Mission régionale d'autorité environnementale

**Avis délibéré sur le projet d'exploitation
d'une centrale d'enrobage à chaud
à Ville-sous-la-Ferté (10)
de la société Jean POIRIER**

n°MRAe 2018APGE105

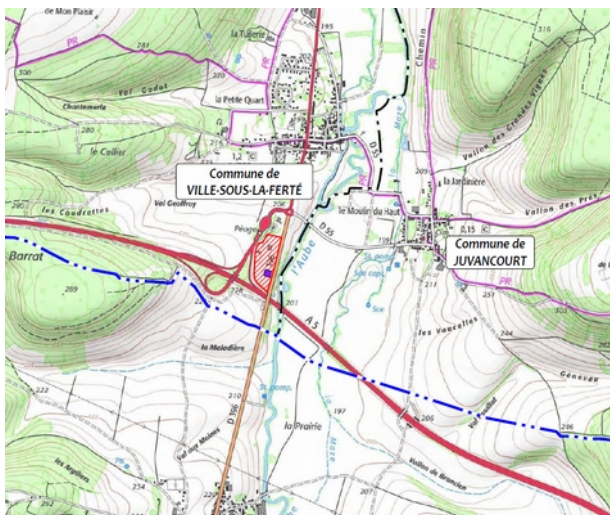
Toutefois, le risque d'une éventuelle réduction de la visibilité de l'autoroute A5 voisine, en cas d'émission d'un panache de fumée lié par exemple à un incendie, n'a pas été étudié.

- ***de compléter l'étude de dangers par le risque de réduction de la visibilité sur l'autoroute A5 voisine en cas de dispersion d'un panache de fumée.***

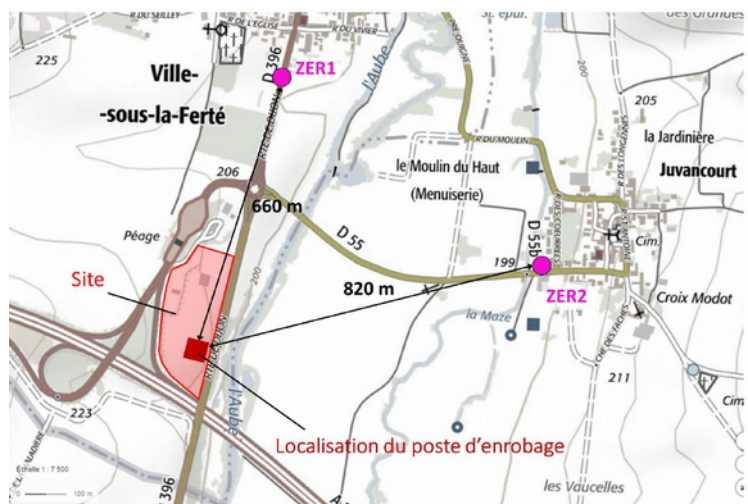
Si sur le plan du trafic routier lui-même l'impact quantitatif de la circulation des camions est faible, l'Autorité environnementale relève que le dossier n'indique pas si les camions transportant les enrobés sont eux-mêmes générateurs potentiels de nuisances (émissions atmosphériques, odeurs...) et n'évalue pas leur impact, notamment pour ceux qui vont emprunter la traverse de la commune de Ville-sous-la-Ferté.

L'Ae recommande de compléter le dossier sur ce point.
